第四章 土木工程缺失改善實例

改善照片表（改善前、中、後同一角度拍攝）

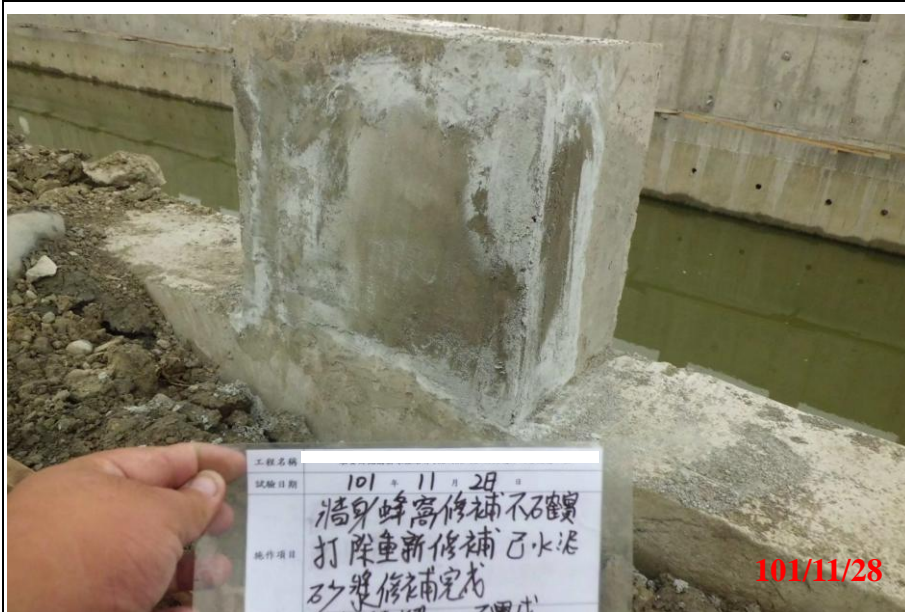
說明：
（改善中）
以空氣壓縮機清除表面粉末

說明：
（改善中）
清水清洗及濕潤表面

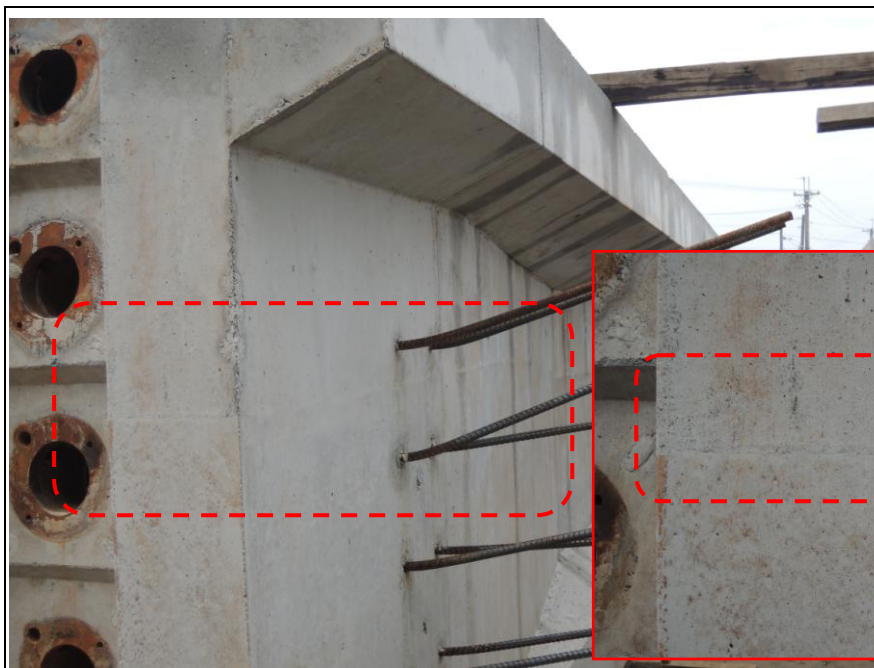
說明：
（改善前）
部分混凝土蜂窩
之修補過於粗
略，不符相關施
工規範要求
（5.01.01）

說明：
（改善中）
以同一強度之水泥砂漿修補平整

說明：
（改善中）
修補完成

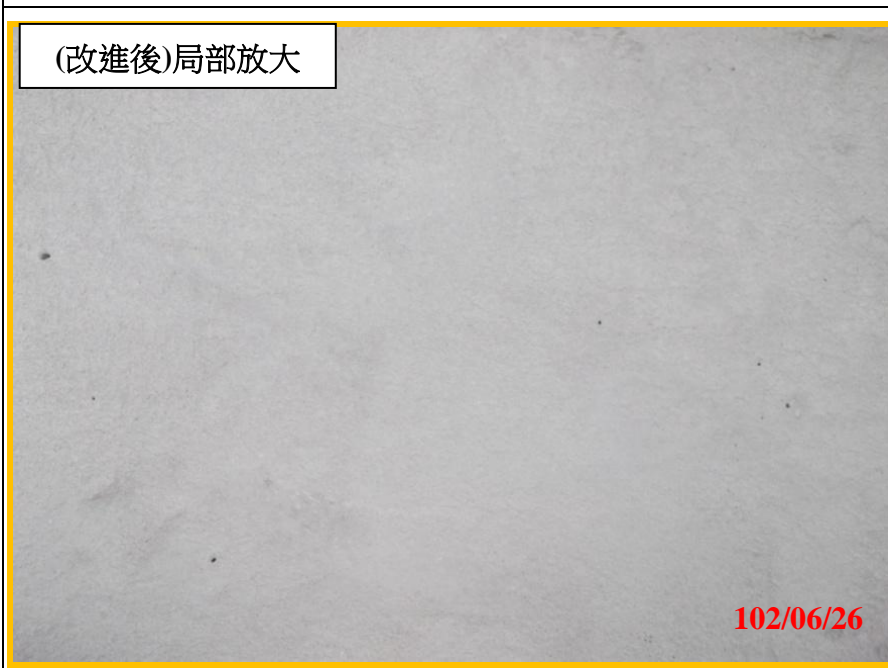
說明：
預力梁 G3 有氣泡、孔洞情形
(5.01.01)

說明：
(改善中)
預力梁 G3 氣泡孔洞將混凝土表面
略微敲擊粗糙

說明：
(改善中)
使用結構修補材
進行修

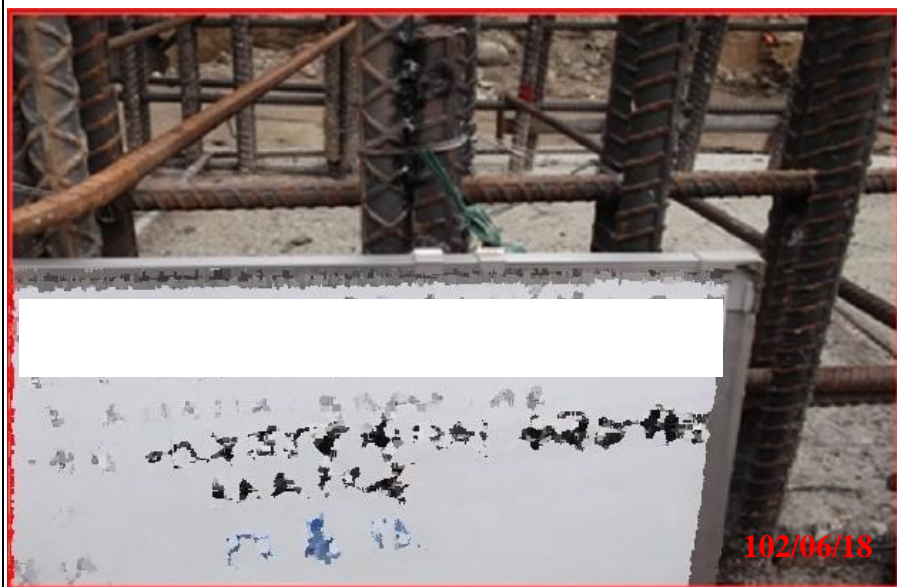
說明：
（改善前）
A1 橋台主筋完成
高程不一，落差
有 20 cm
（5.02.01）

說明：
（改善中）
鋼筋高程不一部分
將其鋼筋切
除，並補上相同
彎鉤長度之鋼
筋，搭接處採用
滿鐸方式進行補
強（本工程使用
可鐸鋼筋）

說明：
（改善中）
補上相同彎鉤長
度之鋼筋，搭接
處採用滿鐸方式
進行補強（本工
程使用可鐸鋼
筋）

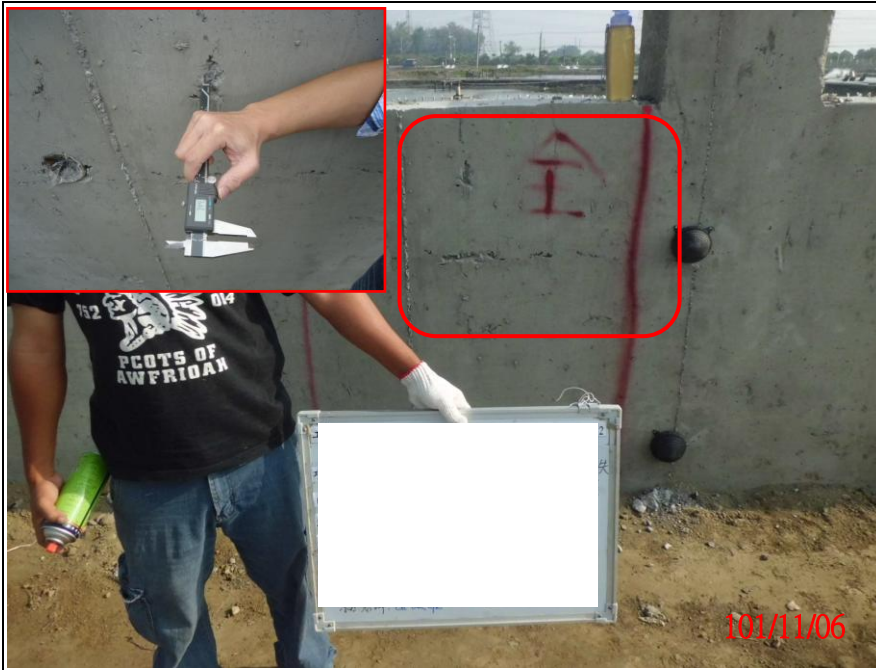
說明：
（改善前）
保護層太小區域，
採用植筋方式
D10mm@20公分，並
施作模板及使用無
收縮水泥進行澆
置，以補足保護
層。（5.02.05）

說明：
（改善中）
保護層太小區域，
採用植筋方式，並
打毛

說明：
（改善中）
施作模板及使用
無收縮水泥進行
澆置，以補足保
護層
（缺澆置完成照
片）

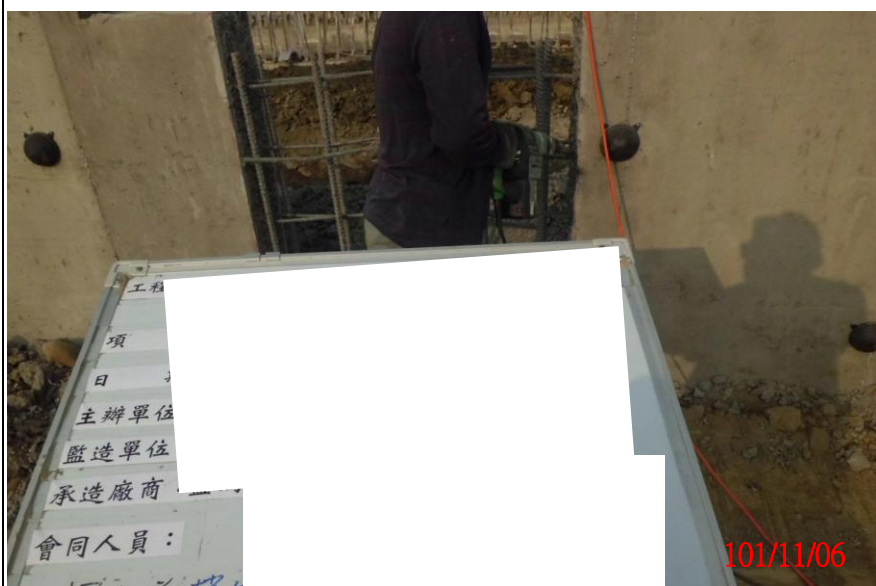
說明：
 （改善前）
 擋土牆鋼筋保護層不足1cm，有露筋現象
 （5.02.05）

說明：
 （改善中）
 擋土牆鋼筋保護層不足處混凝土打除

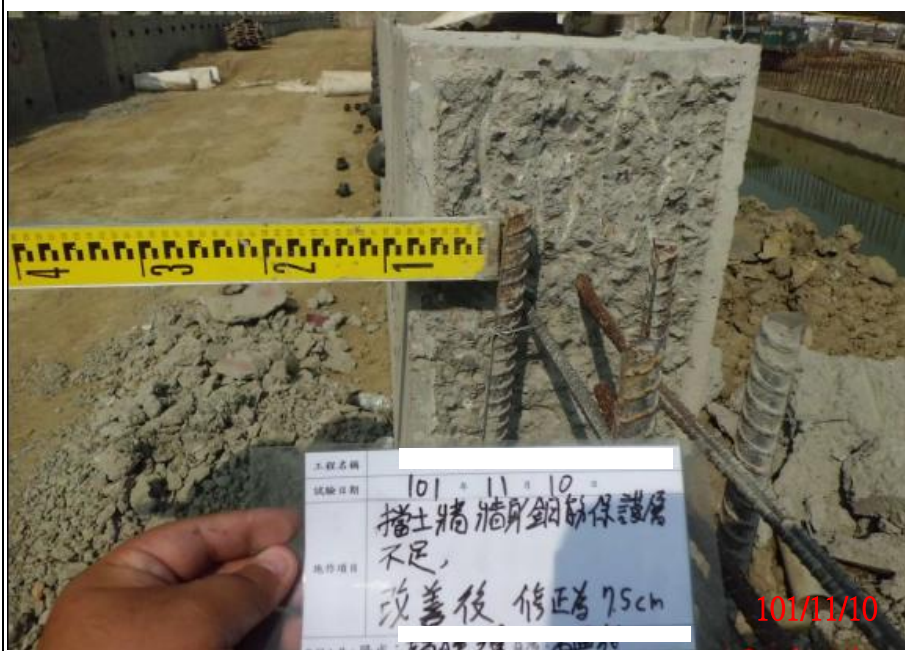
說明：
 （改善中）
 保護層不足處混凝土打除

說明：
（改善中）
混凝土打除後邊角切齊

說明：
（改善中）
打除後以鼓風機清除碎石粉末，再以清水清洗

說明：
（改善中）
鋼筋保護層修正為標準 7.5 cm

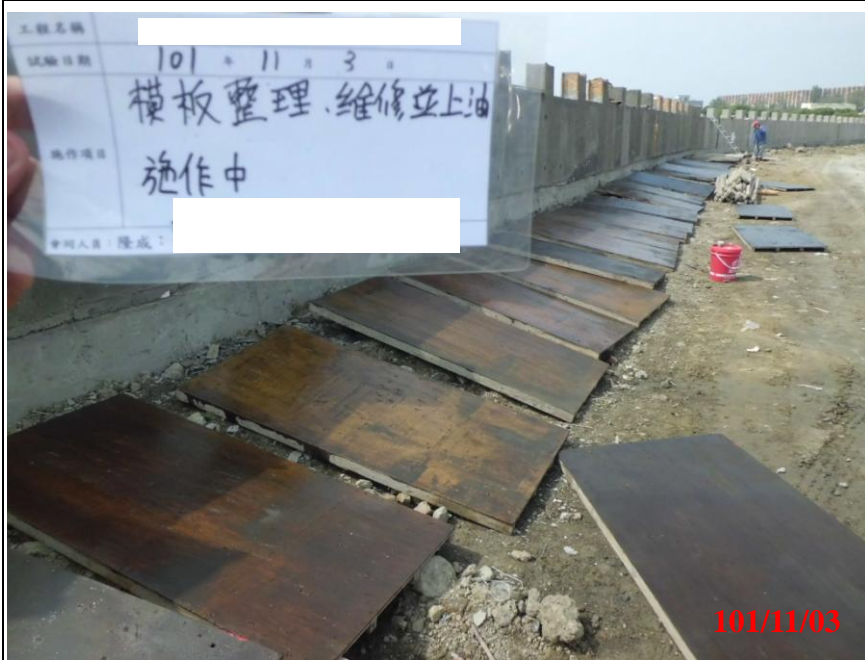
說明：
（改善前）
鋼筋表面殘留有
混凝土渣未清理
（5.02.11）

說明：
（改善中）
使用鐵絲砂輪機
磨除鋼筋上殘漿

說明：
（改善後）
殘漿清除完成

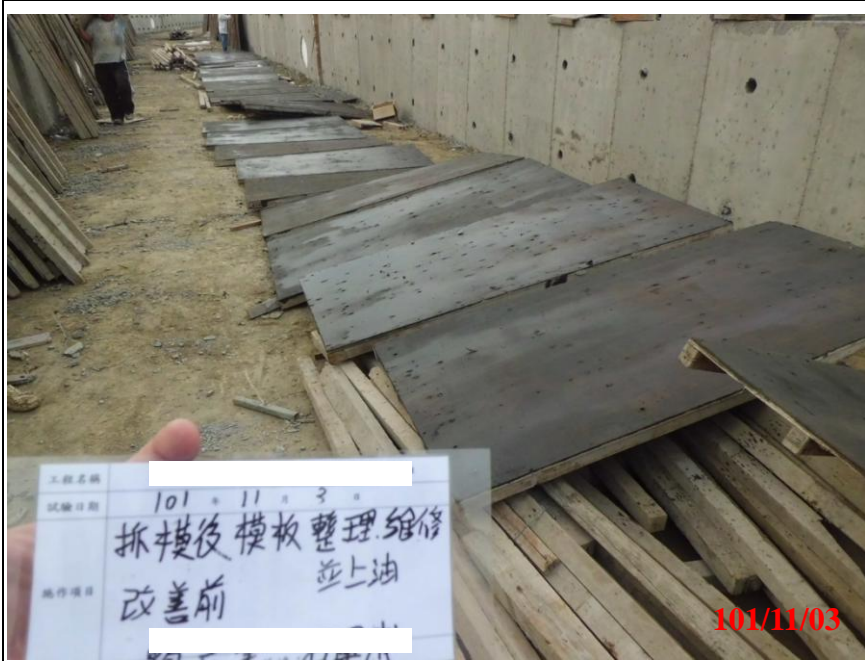
說明：
 (改善前)
 模板未整理或未塗模板油
 (5.03.02)

說明：
 (改善中)
 拆模後模板整理
 維修及上油

說明：
 (改善後)
 模板整理及上油
 完成
